## **PROPUESTAS PARA MEJORAR EL FUNCIONAMIENTO DE LA EDAR (LAGUNAS DE OXIDACIÓN) DE LA ESPERANZA-INTIBUCÁ.**

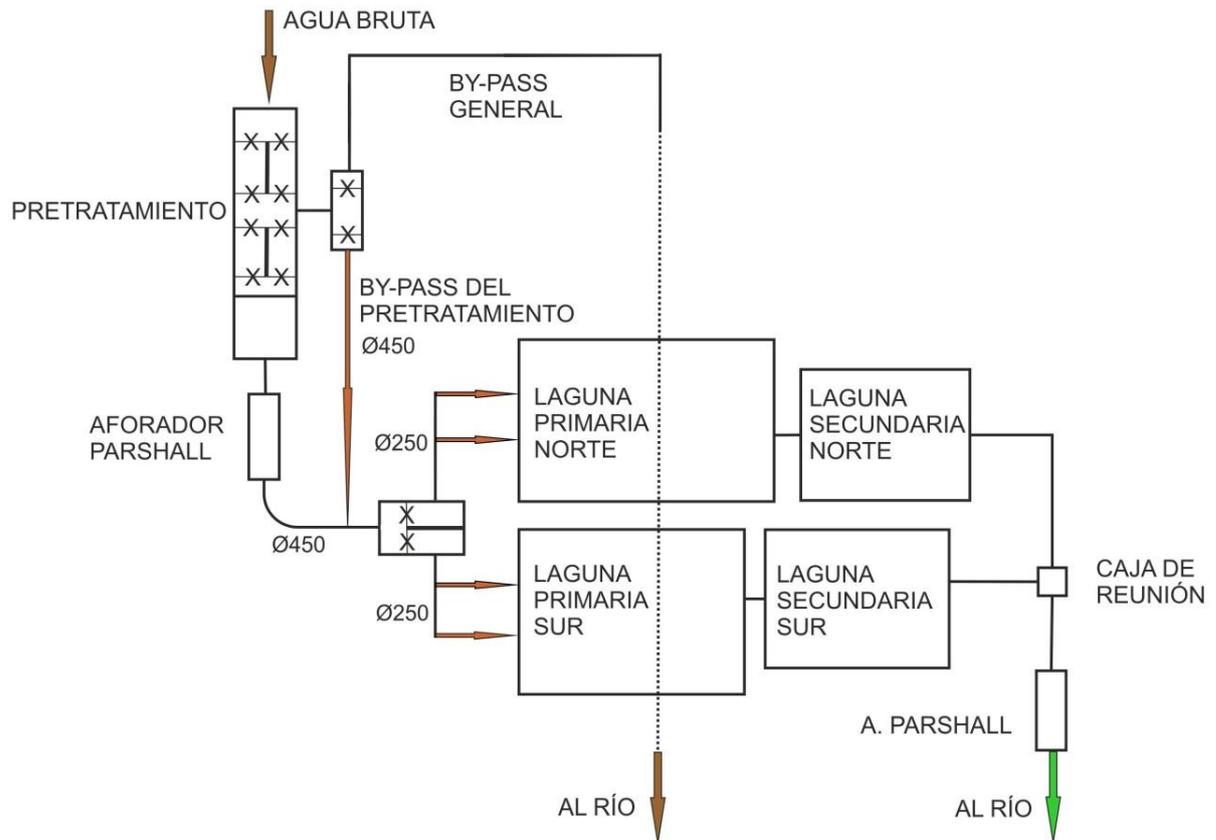
En esta zona se echa de menos la existencia de un by-pass, tanto del módulo de desarenado-desengrase, como de la totalidad de la planta. Este by-pass, que debería ser del mismo diámetro que el del tubo de entrada al pretratamiento, podría partir del espacio existente entre los "canales de desbaste" y los "canales de desarenado".

3.-Construcción de un by-pass de la cámara de desarenado-desengrase y de toda la instalación, según el esquema que se incluye más adelante (es solo un esquema, no indica los puntos exactos de conexión de los by-pass).
